改善箇所説明図

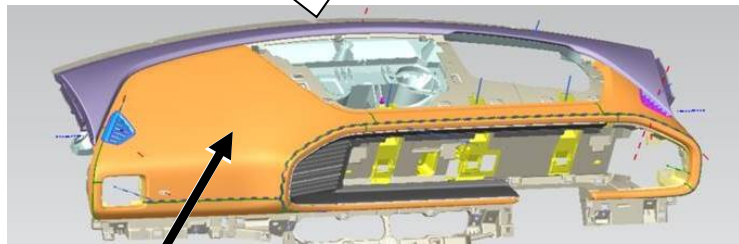
不具合発生箇所

ダッシュボード

ダッシュボードにおいて、製造管理が不適切なため、表皮がキャリアへ適切に溶着されていないものがある。そのため、衝突等で助手席側のエアバッグが作動した際に表皮がダッシュボードから剥がれ、エアバッグの膨張を阻害し、最悪の場合、乗員が負傷するおそれがある。

全車両、ダッシュボードを良品に交換する。

識別 : 車台番号の付近に黄色ペイントを塗布する
